# 改善箇所説明図

## 不具合の内容

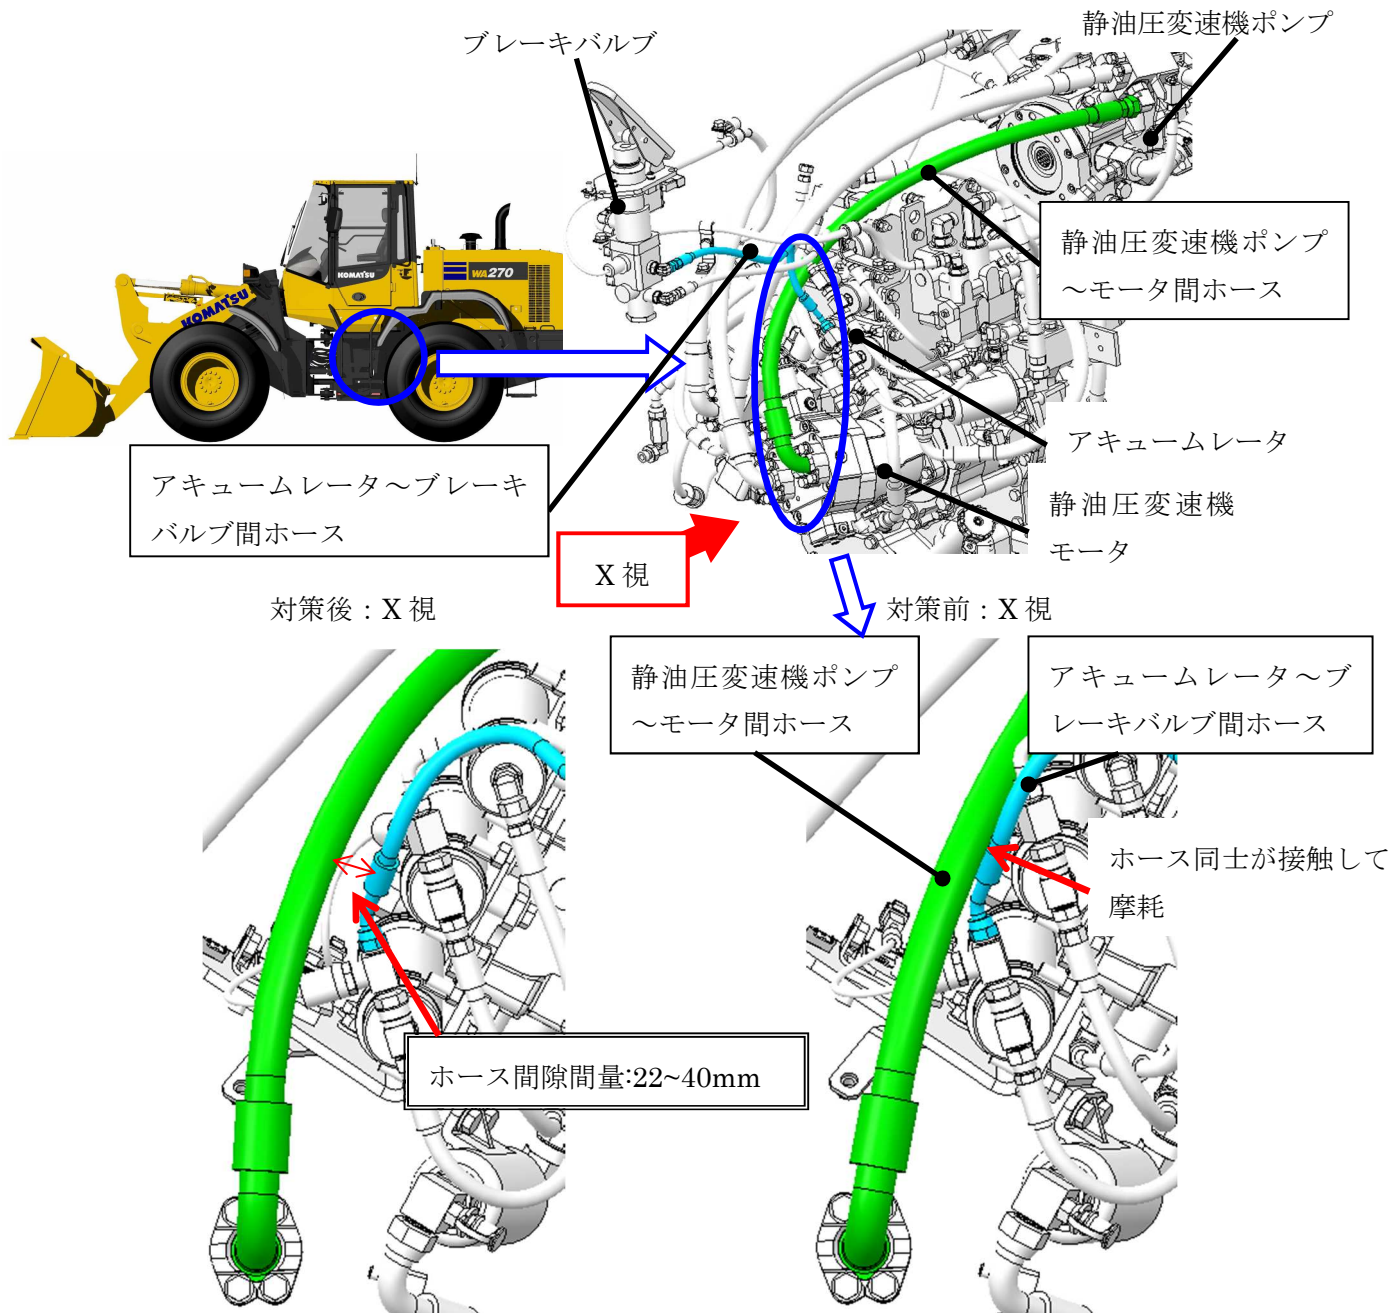
静油圧変速機のポンプとモータ間のホースにおいて、当該ホースが図面指示どおりに組み付けられていないため、後輪のブレーキバルブに繋がるブレーキホースと接触しているものがある。そのため、稼働中の振動等により静油圧変速機からのホース若しくはブレーキホースが摩耗し作動油漏れが発生すると、最悪の場合、走行不能若しくは制動距離が長くなるおそれがある。

全車両、静油圧変速機のホース及び後輪のブレーキバルブに繋がるブレーキホースの隙間量を確認し、隙間量が規定値以下で接触しているものまたはホースが摩耗しているものは、新品ホースに交換し適正に組み付ける。

なお、隙間量が規定値以下でホースが摩耗していないものは、適正な隙間量に修正する。

識別：モータに白ペイントを塗布する。

白ペイントを塗布する。
